**PRÉFET
DE LA MARNE**

**RAPPORT DE L'INSPECTION DES
INSTALLATIONS CLASSÉES**

Objet : Examen du Dossier de Demande d'Autorisation Environnementale – VILLERS-LE-CHÂTEAU ÉNERGIES – commune de Villers-le-Château.

Photomontage n°8 : Vue depuis la RD3, à l'Est de Châlons-en-Champagne

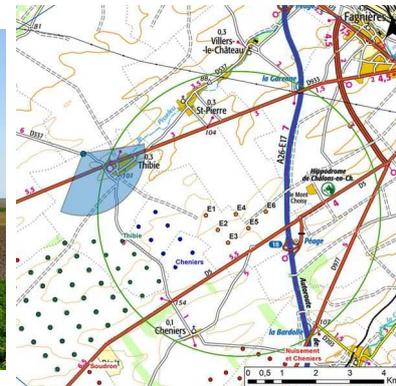
Le photomontage fait état de la faible distance séparant le projet et la collégiale Notre-Dame-En-Vaux, et fait apparaître une covisibilité entre les deux.

De plus, le projet vient s'inscrire dans la zone de protection de 10 km autour de la collégiale du ScoT visant à préserver notamment le bâtiment du développement éolien.

Photomontage n°17 : Vue depuis la D337 entre Thibie et Pocancy

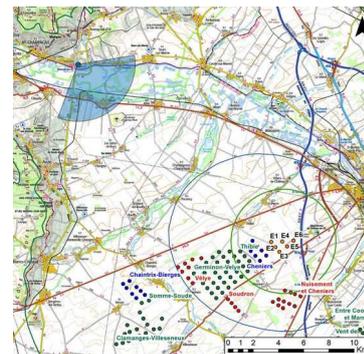
Depuis la D337, une forte covisibilité du projet avec l'église classée Monument Historique de Thibie apparaît, la silhouette de l'église se juxtaposant avec celles des éoliennes de Villers-le-Château directement placées en arrière plan. Les deux éoliennes les plus à gauche du photomontage sont les éoliennes du projet de parc éolien « Saint-Pierre-Mont-Choisy ».

Diagramme d'encercllement de la commune de Cheniers

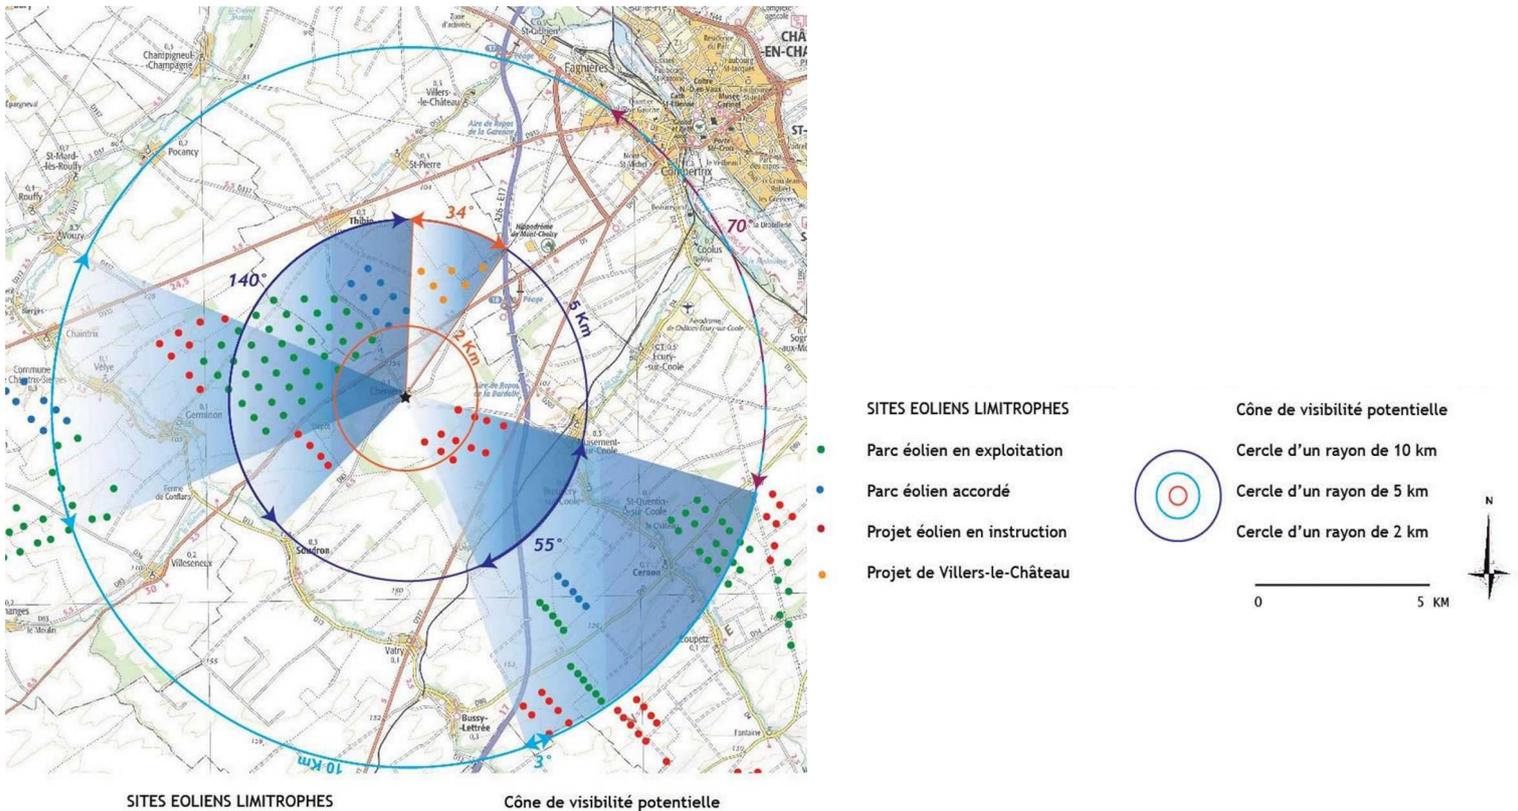
Le village de Cheniers est concerné par des effets de saturations visuelles en raison de la densité élevée d'éoliennes et de la dispersion des parcs sur la ligne d'horizon et cela dès à présent, indépendamment de la coexistence du projet de Villers-le-Château. L'espace de respiration le plus grand sans éolienne est réduit de 27° avec l'implantation de ce nouveau parc, ce qui amène ce dernier à un seuil de 70° (contrairement au 160° souhaité pour éviter une omniprésence de l'éolien). De plus, l'indice d'occupation des horizons passe de 184° à 232° ce qui est bien au-dessus du seuil d'alerte de 120°.

Les éoliennes du projet de Villers-le-Château participent aux dépassements des seuils d'alerte. Elles sont visibles depuis les entrées et sorties du village, ainsi que depuis un lieu public (cimetière) en ajoutant à l'étalement des éoliennes sur la ligne d'horizon.

Diagramme d'encerclement de Thibie

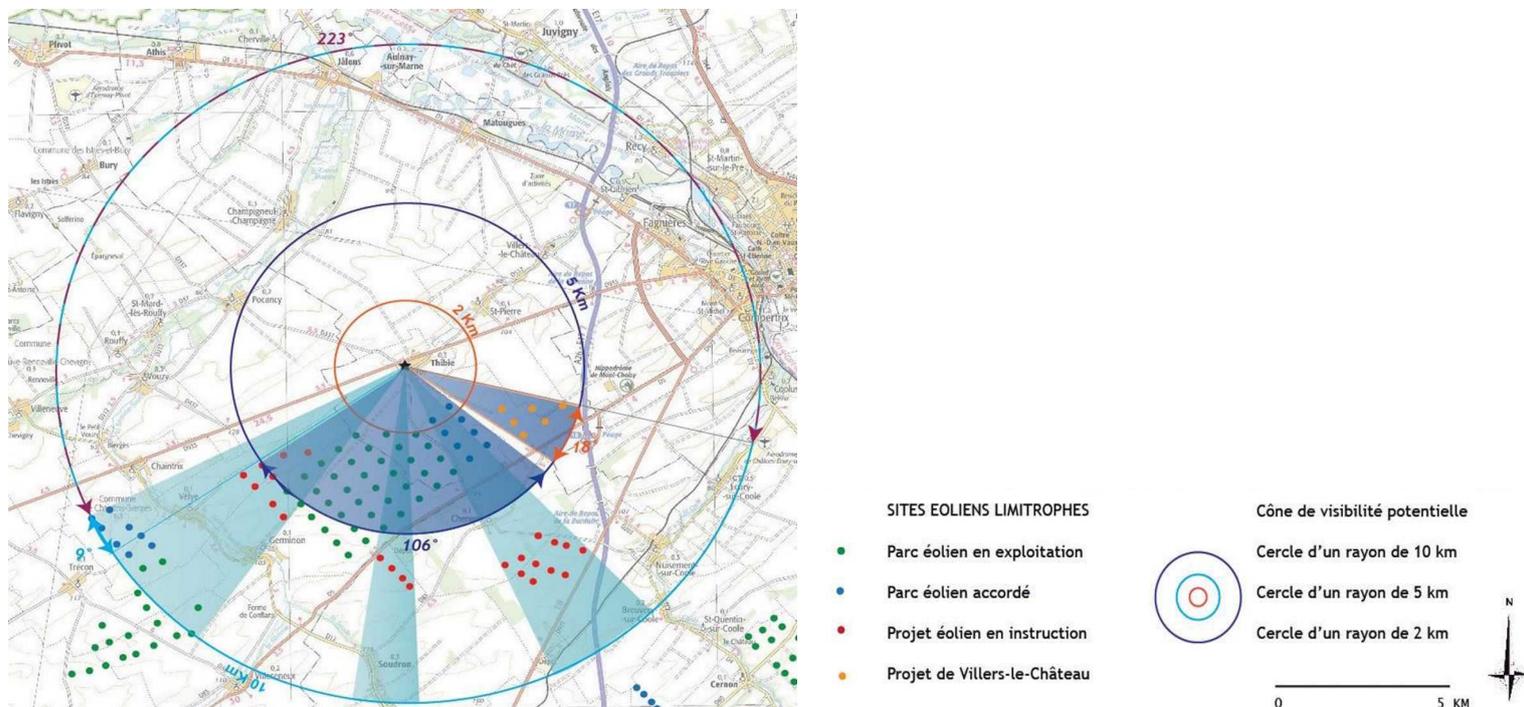
Les éoliennes du projet investissent un angle horizontal de 18°. Elles sont rattachées latéralement à celles en exploitation de Thibie/Germinon et celles accordées de Cheniers. Elles viennent faire passer l'indice d'occupation des horizons de 115° à 133°, et viennent s'implanter dans l'espace de respiration du parc.

Elles contribuent donc à densifier les horizons.

Diagramme d'encerclement de Saint-Pierre

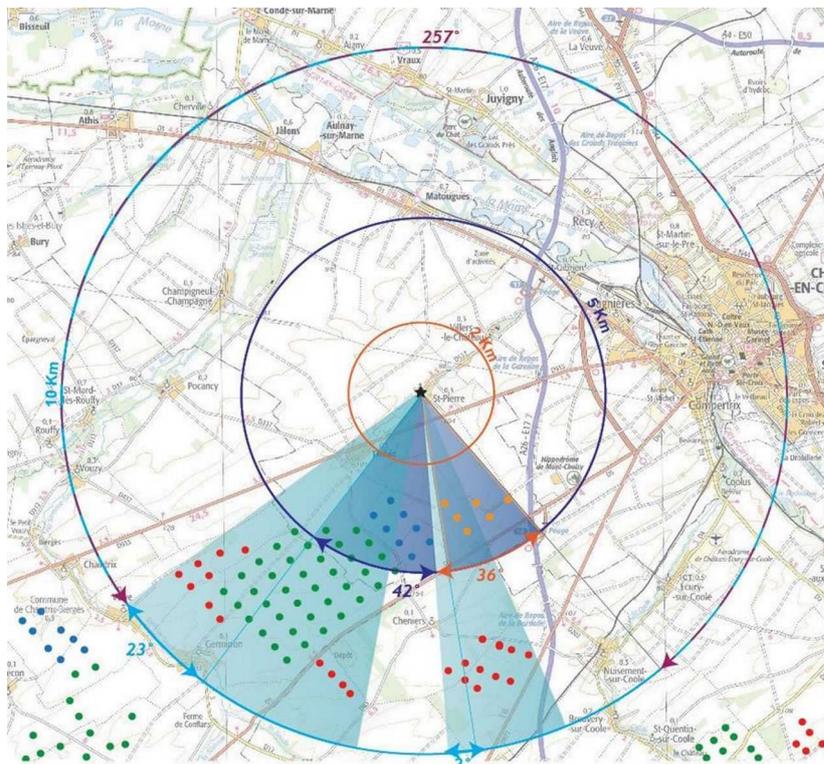
Contrairement aux villages de Thibie et Cheniers, le village de Saint-Pierre ne comporte pas d'éoliennes dans les 2km entourant le bourg. De ce fait, les effets de saturation visuelle sont plus faibles. De plus, l'occupation des horizons restent en dessous des 120° et il reste un large espace de respiration.

Diagramme d'encerclement de Villers-le-Château

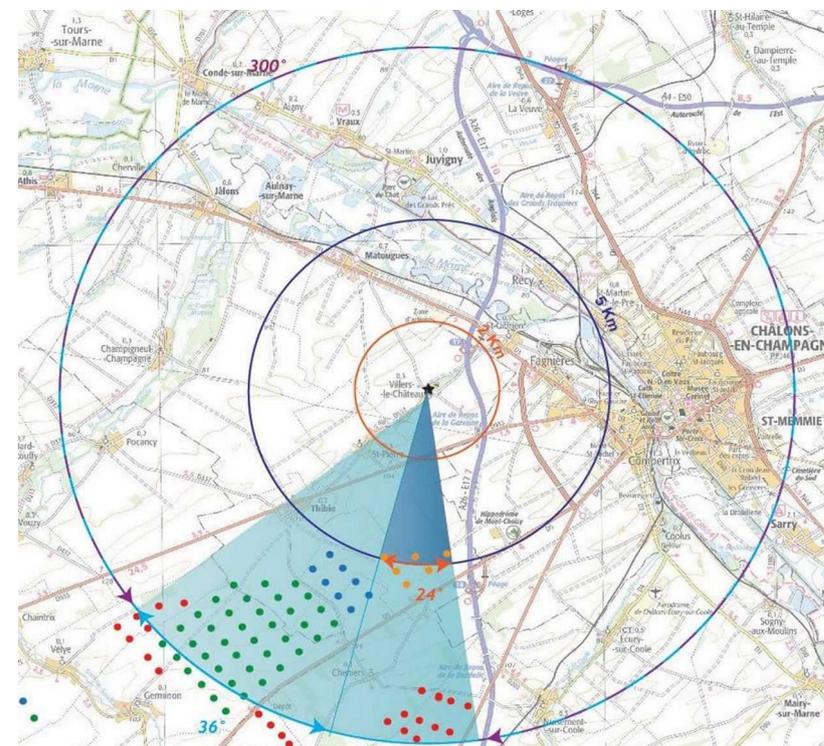
Le parc en projet vient augmenter l'occupation de l'horizon par des éoliennes pour la commune de Villers-le-Château. Néanmoins, les éoliennes viennent dans la continuité de celles déjà installées et ne viennent réduire que faiblement l'espace de respiration.

Diagramme d'encerclage de Fagnières

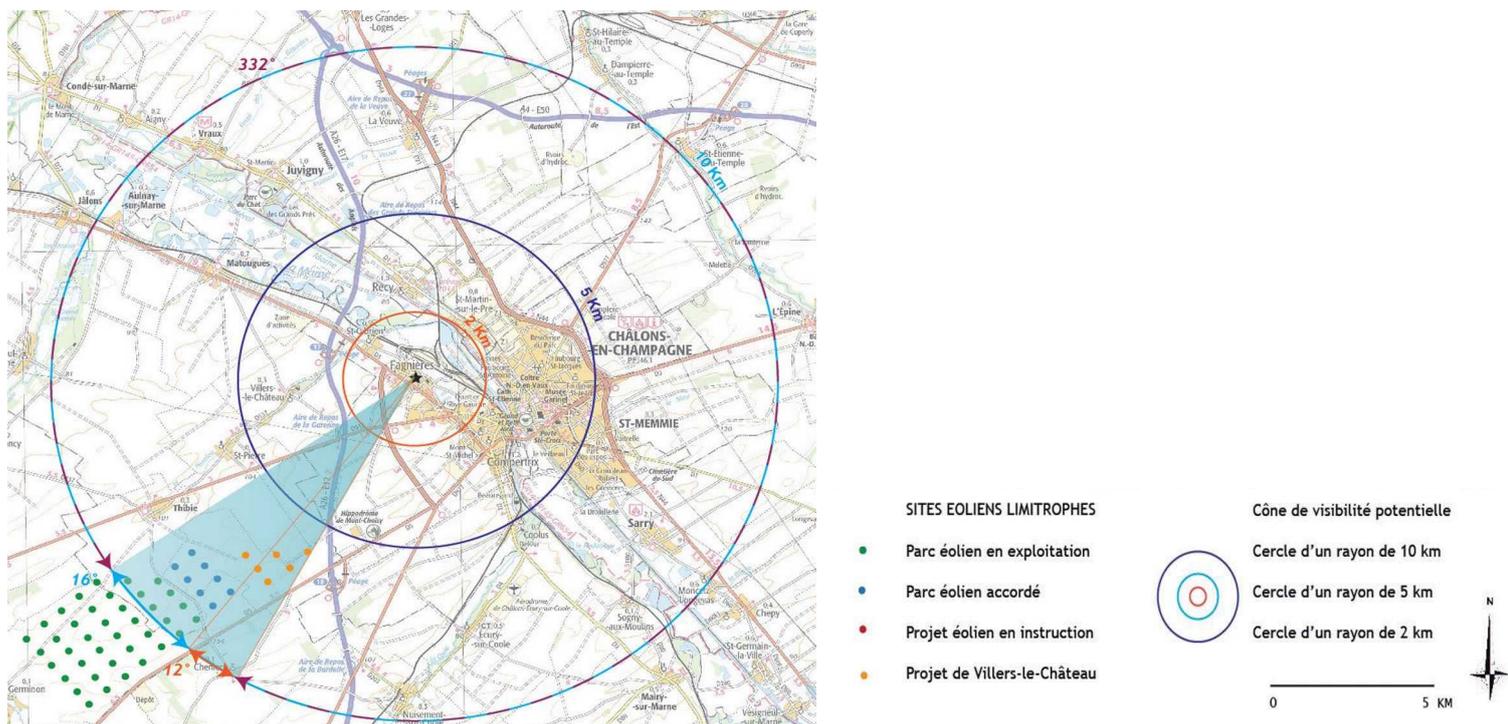
Pour la commune de Fagnières, les seuils d'alerte ne sont pas dépassés. En continuité des parcs existants et autorisés de Germinon, Thibie et Cheniers, l'empreinte cumulée des éoliennes sur la ligne d'horizon est faible.
